Fache

Parc éolien de Haudicourts, Meiller, Cerisier, Valiettes,

Mémoire en réponse à la MRAe des Hauts de France

Les cartes suivantes permettent d'illustrer l'évolution du projet FACHE avec la superposition des enjeux sur la biodiversité.

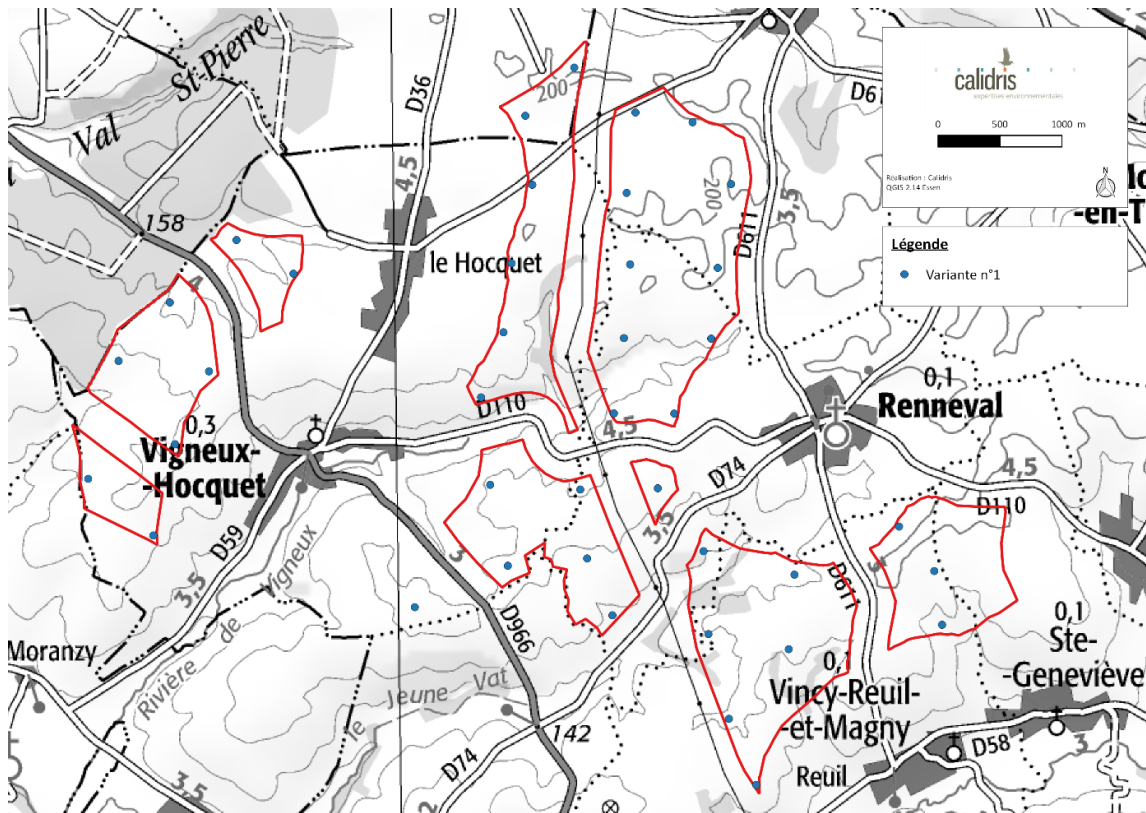
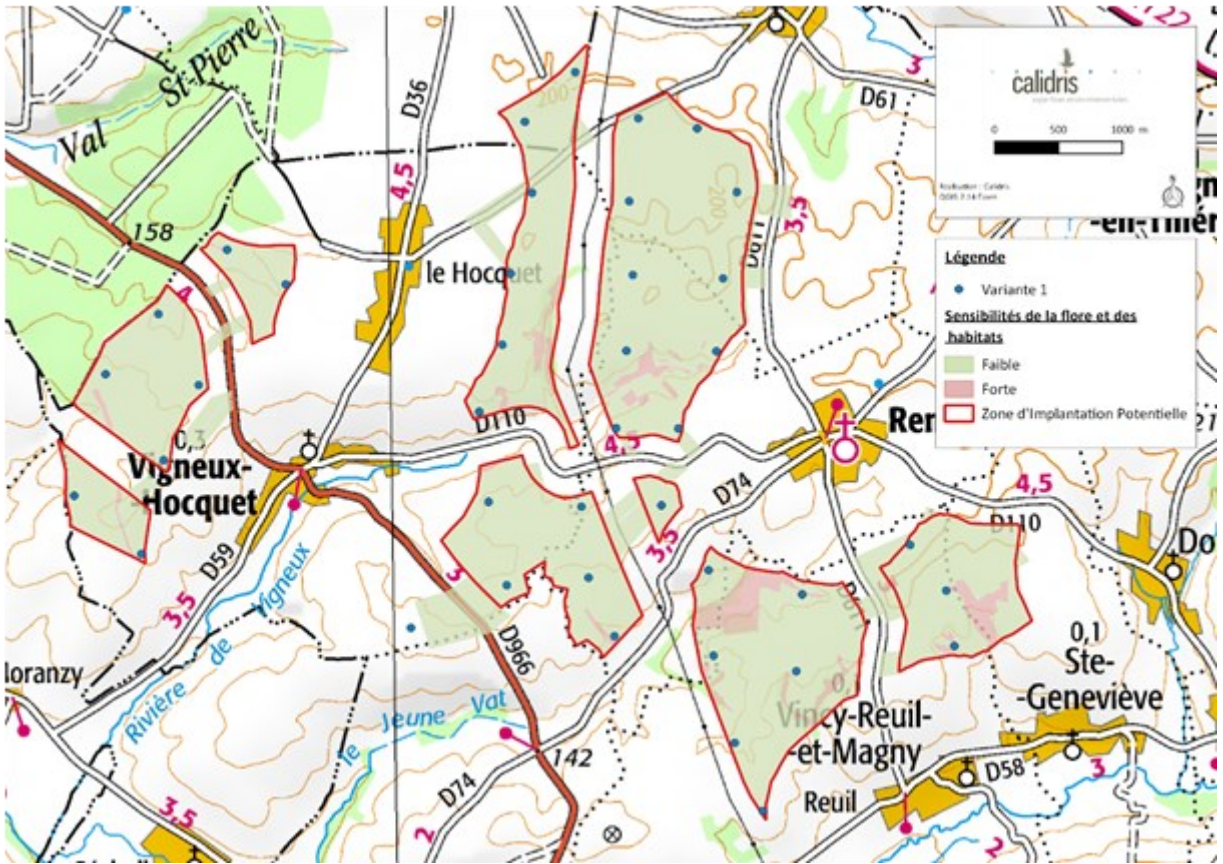
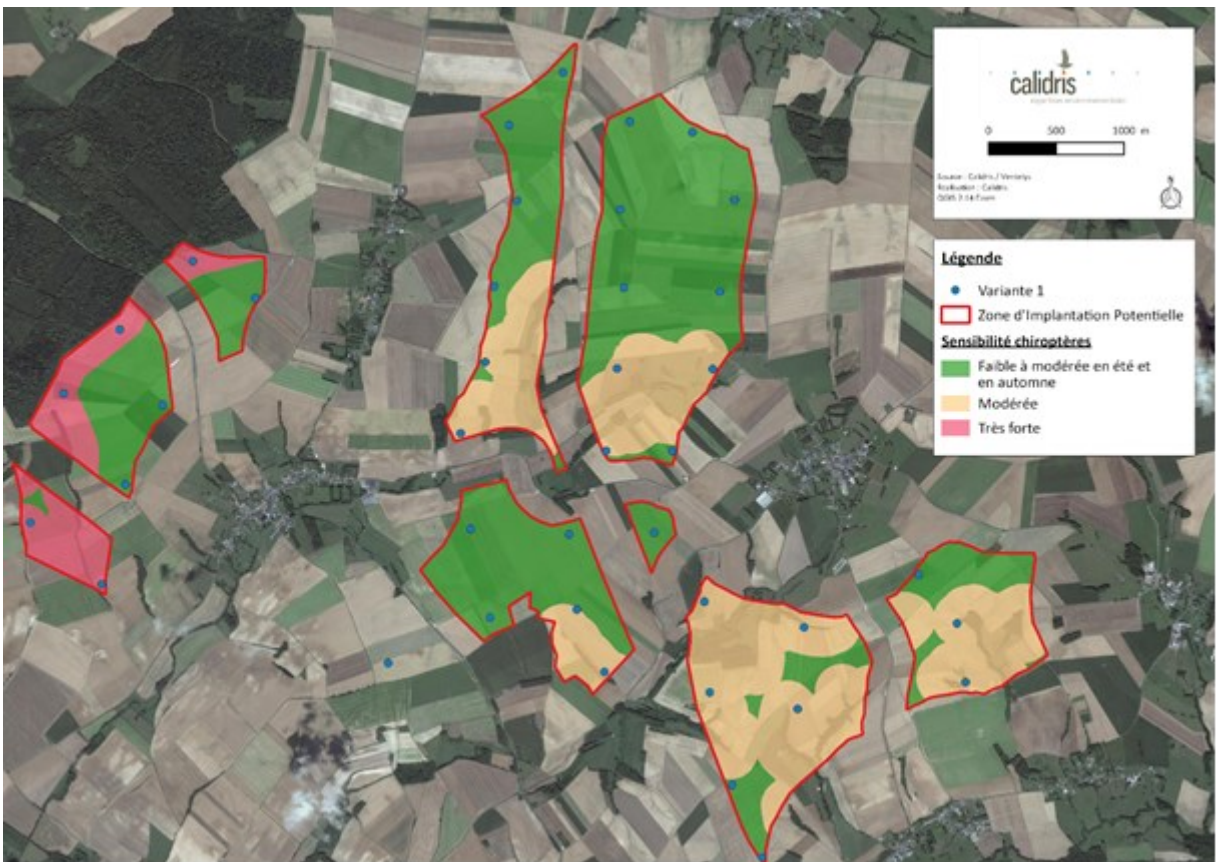
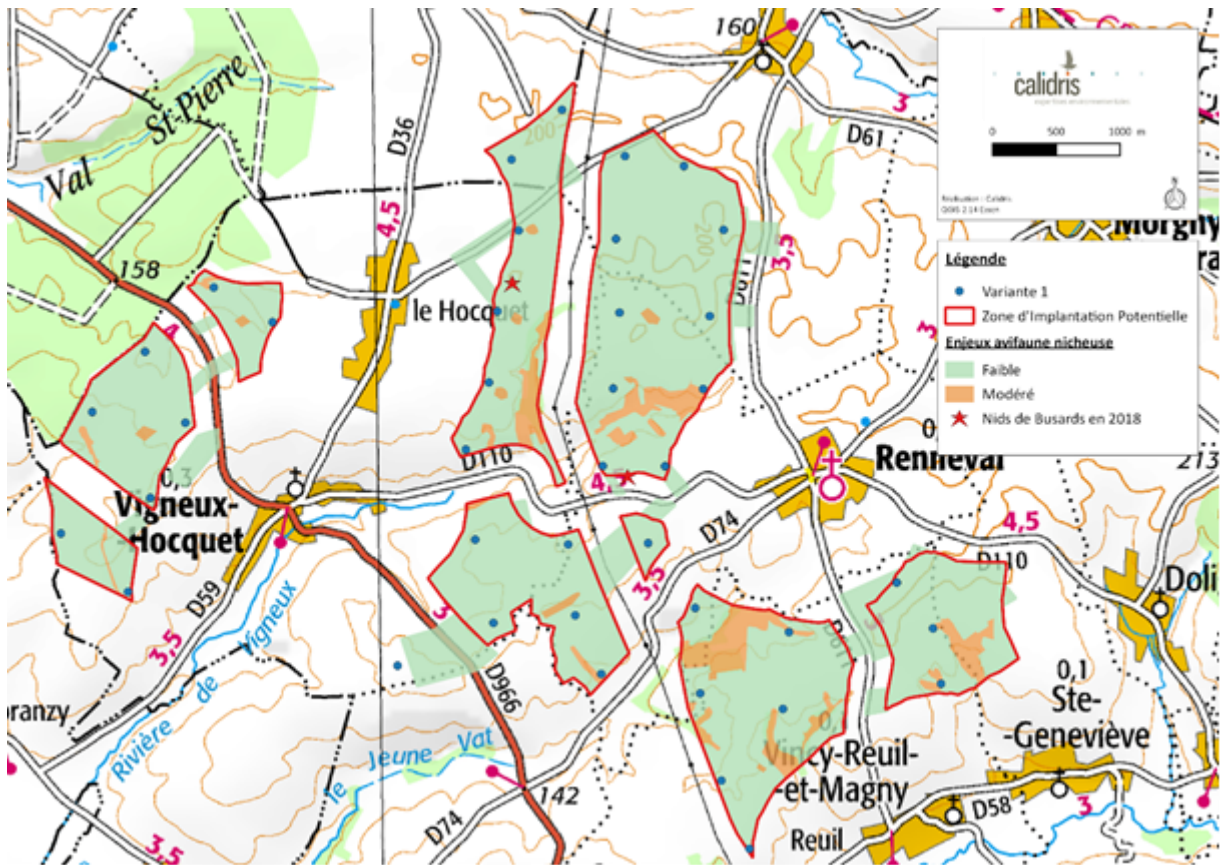
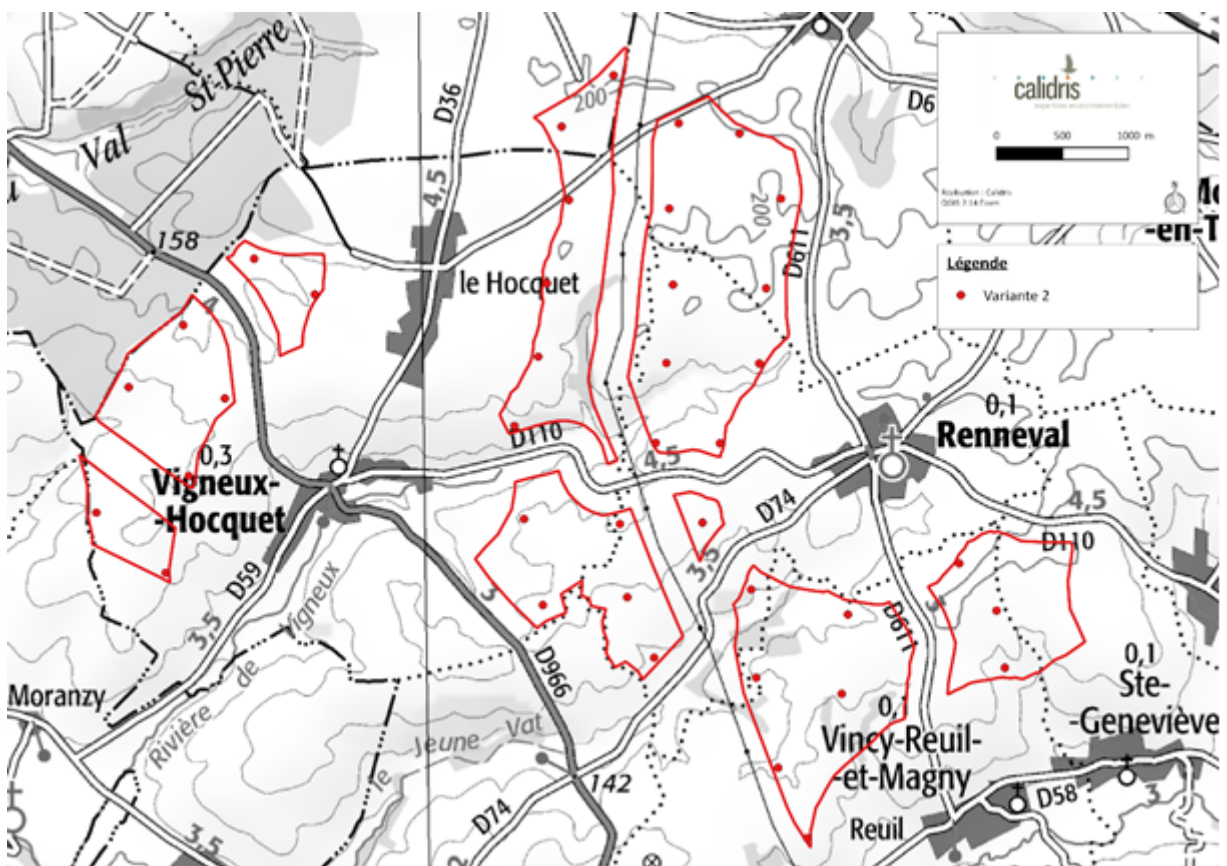
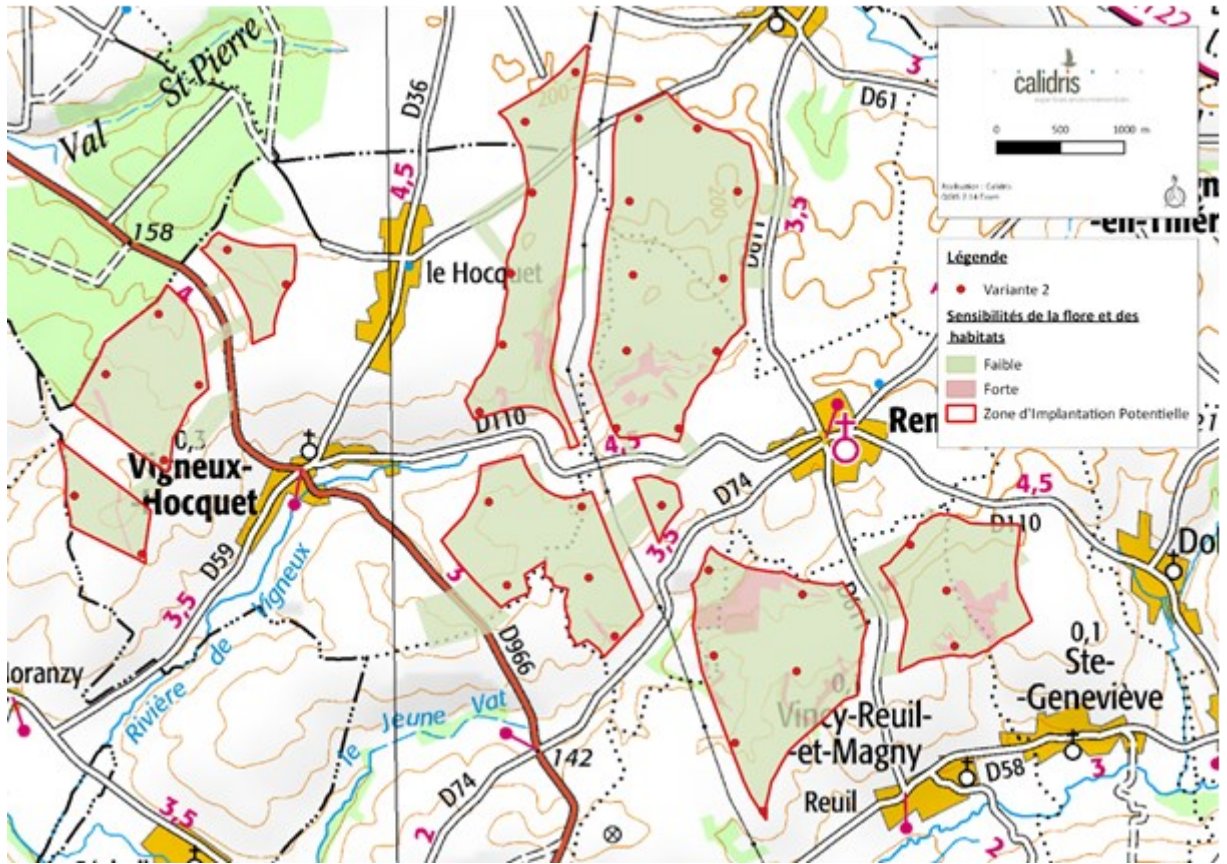
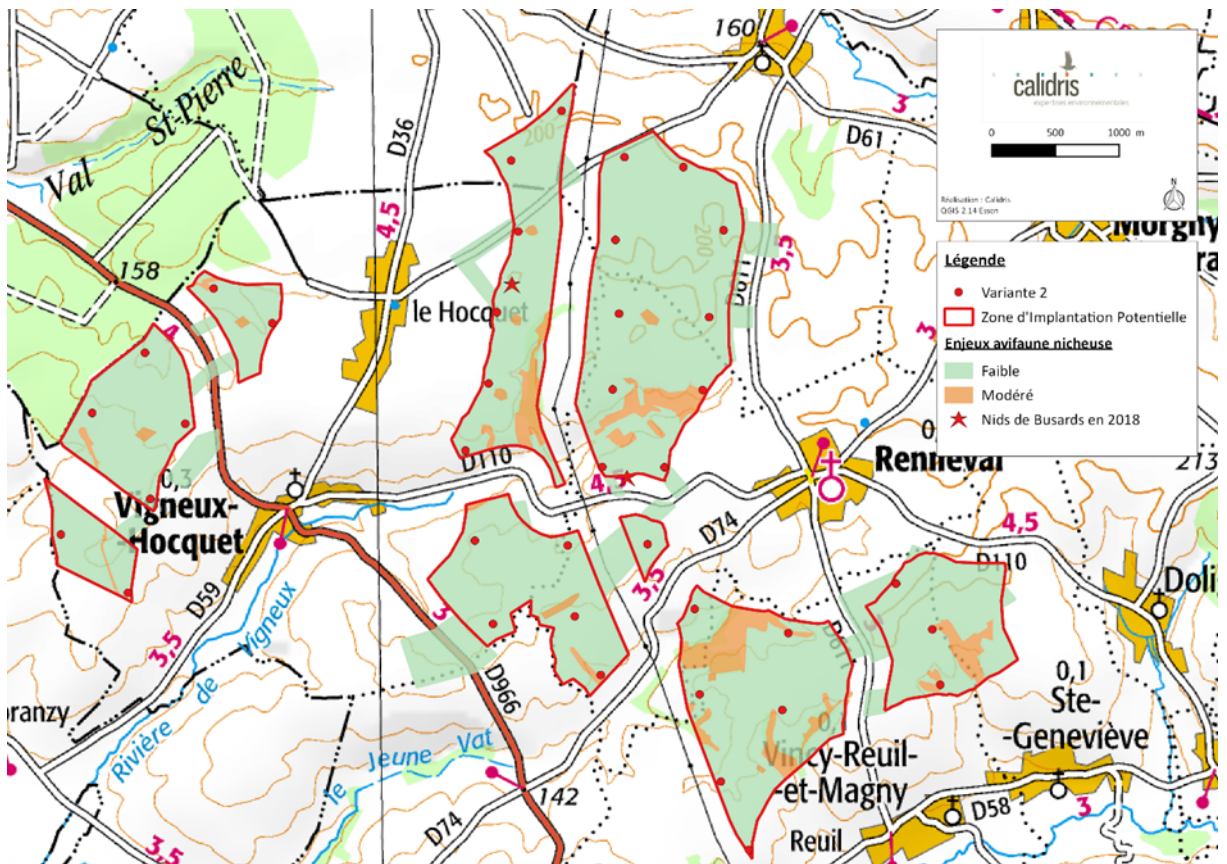
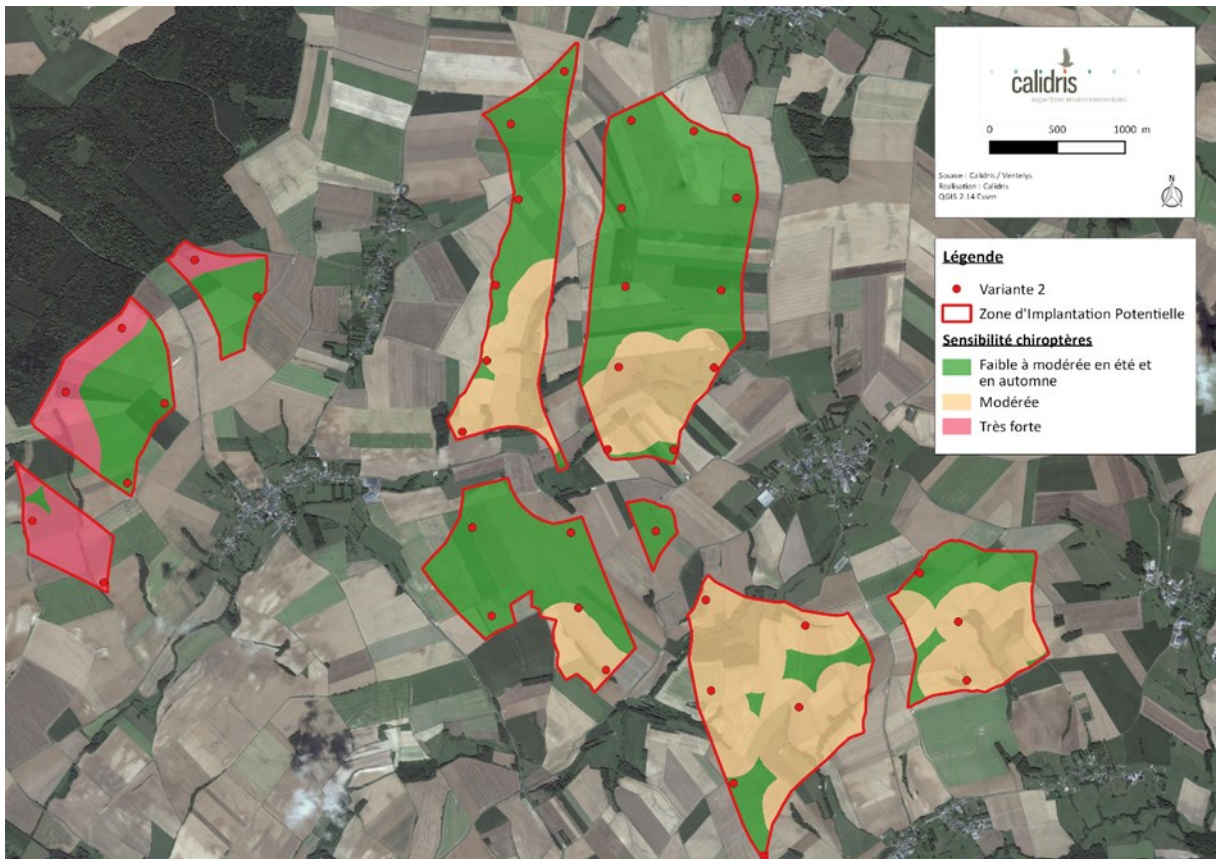
L'autorité environnementale recommande de compléter l'analyse des variantes en mettant en regard les variantes et les cartes d'enjeux et en insérant un tableau d'analyse multicritères.

Concernant la flore et les habitats, l'ensemble des zones à fort enjeu ont été évitées.

Concernant l'avifaune, la variante 1 présentait 5 éoliennes positionnées en zone de sensibilité modérée tandis que pour les chiroptères, cette variante présentait 13 éoliennes en zone de sensibilité modérée et 5 en zone de sensibilité très forte.

Les différentes variantes étudiées ont permis d'affiner l'implantation afin d'éviter l'ensemble des zones à très forte sensibilité.

La variante retenue ne présente plus aucune éolienne dans les zones à sensibilité modérée ou très forte pour l'avifaune. Concernant les chiroptères, seules deux éoliennes demeurent en limite de zone à sensibilité modérée.
